Рабочая группа по вопросам шума и шин

Семидесятая сессия

Предложение по дополнению к Правилам № 28 (звуковые сигнальные приборы)

Представлено экспертами от Франции*

Упрощенное изображение электронного сигнального прибора в сборе

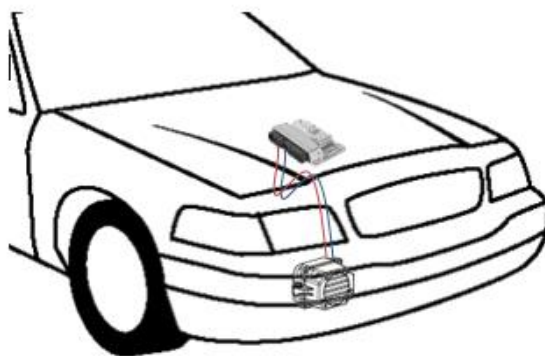
1. Настоящее предложение нацелено на обеспечение учета новых технических устройств, позволяющих подавать акустический сигнал, предназначенный для звуковой сигнализации присутствия транспортного средства в дорожной ситуации, чреватой опасностью, и целенаправленно приводящихся в действие водителем.

2. Речь идет, в частности, о таких пьезоэлектрических устройствах, как динамик, способный подавать звуковой сигнал.

3. Эксплуатация при обычных условиях вождения может осуществляться при помощи включенного блока управления (на звуковую сигнальную систему подается напряжение).

4. Поскольку процедура испытания предполагает подачу напряжения, испытание на официальное утверждение проводится без изменений.

2.4.5 **"электронный" означает принцип работы при помощи электрической или электромагнитной силы с усилителем и динамиком или резонатором;**
